大型バスの後面方向指示器のリコールについて

リコール届出番号3510

平成27年1月29日、UDトラックス株式会社に車両を供給している三菱ふそうトラック・バス株式会社が下記のリコールを国土交通省に届出しました。

改善箇所説明図

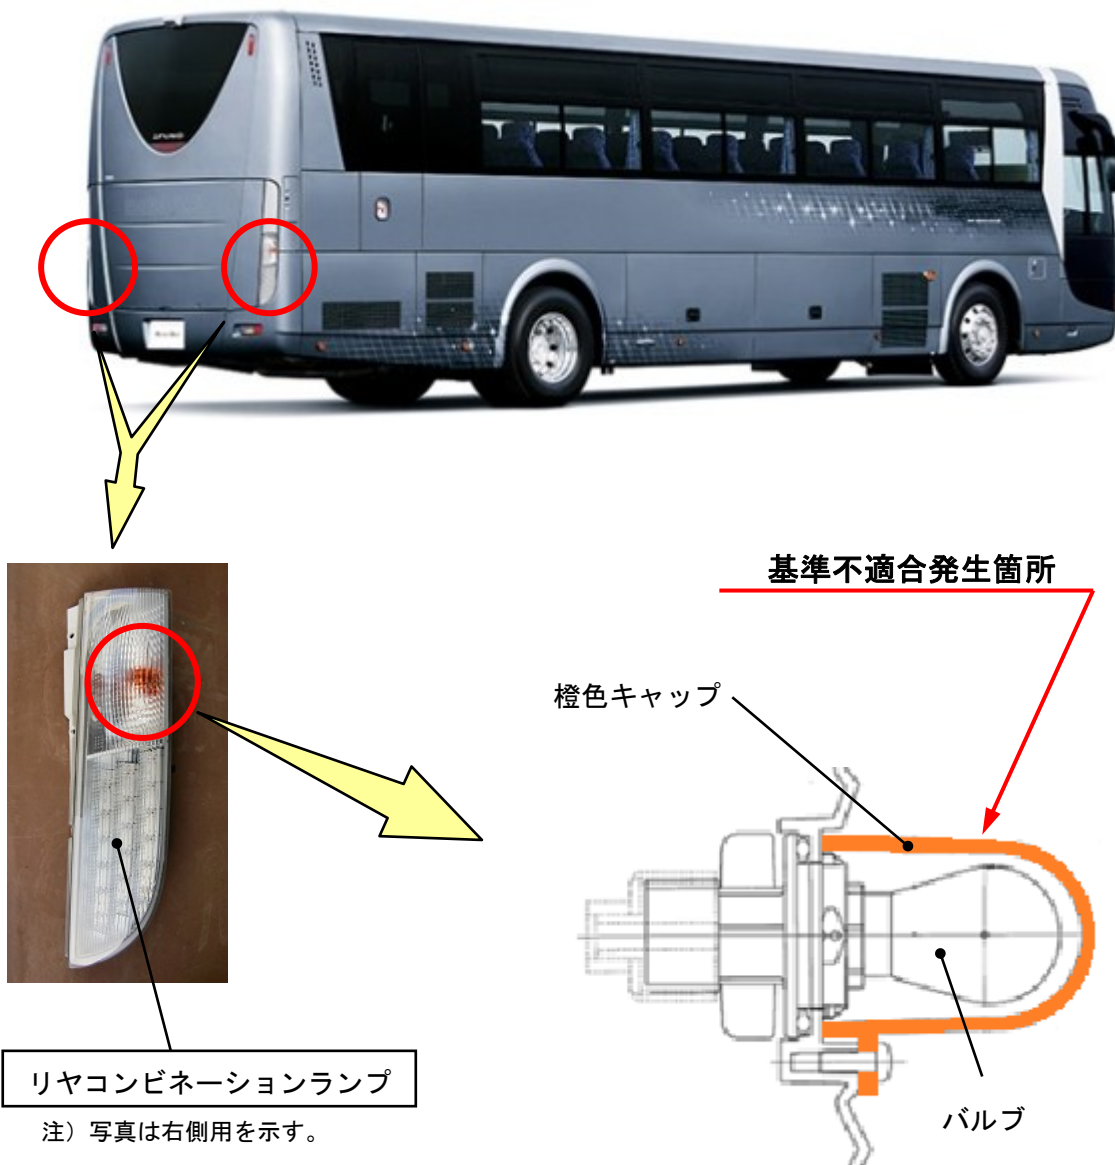
大型観光バスにおいて、方向指示器の長時間点滅を繰り返して行くと、後面方向指示器の橙色キャップ上部が溶損する場合がある。そのため、そのままの状態で使用を続けると、当該キャップの気化成分でレンズ内面が白濁すると共に、当該キャップ上部に穴が開くおそれがある。

全使用者に対し当該不具合について周知し、後面方向指示器にレンズ内面の白濁や橙色キャップの溶損が認められた場合は、左右のリヤコンビネーションランプを対策品に交換する。

識別 : 作業完了車には、車両左後方点検リッド裏の位置に「HB159」の文字が記載された白黄色のシールを貼付ける。
